改善箇所説明図

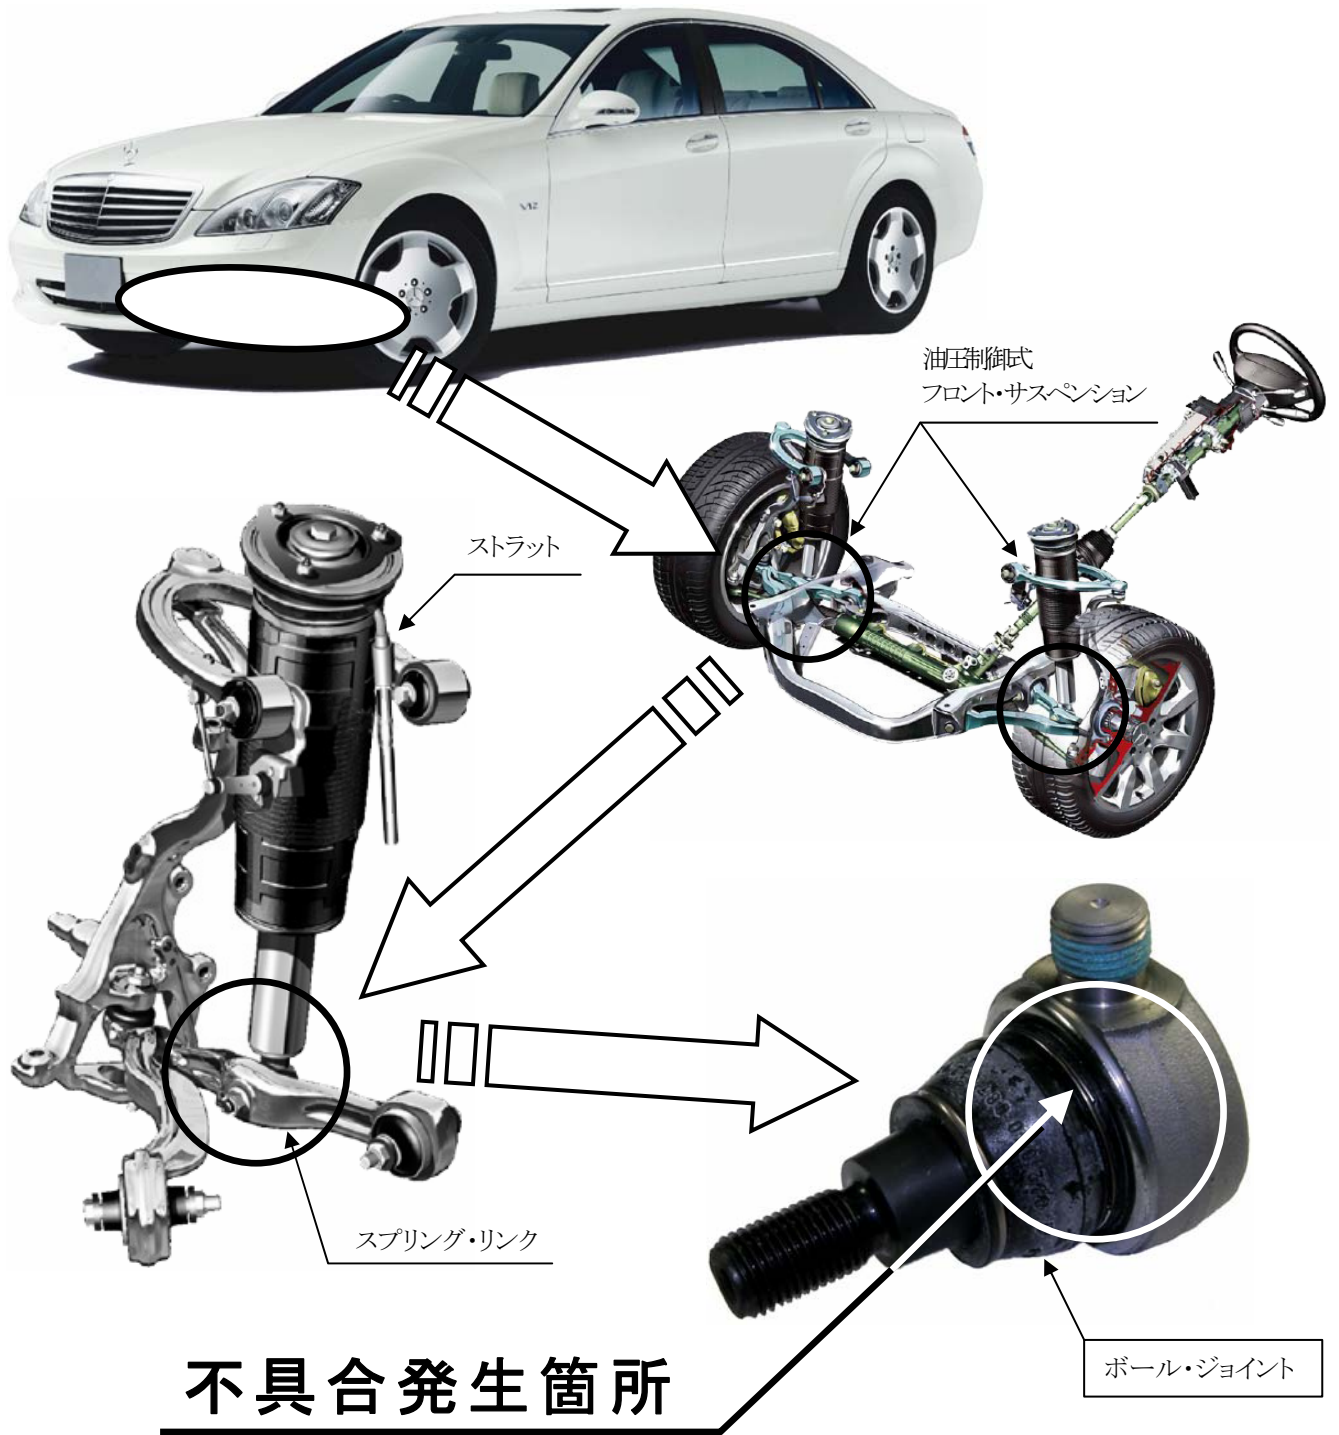
油圧制御式フロント・サスペンションにおいて、ストラットをスプリング・リンクに取り付けるボール・ジョイントの耐久性が不十分なものがあるため、長距離の悪路走行等の負荷により当該ボール・ジョイントに亀裂が発生することがある。そのため、そのまま使用を続けると、当該ボール・ジョイントが破損してストラットが外れ、最悪の場合、走行できなくなるおそれがある。

全車両、サスペンション・ストラットを点検し、対象となるものについてボール・ジョイントを良品と交換する。

識別： サスペンション・ストラット上部の取付ナットに黄色ペイントを塗布する。
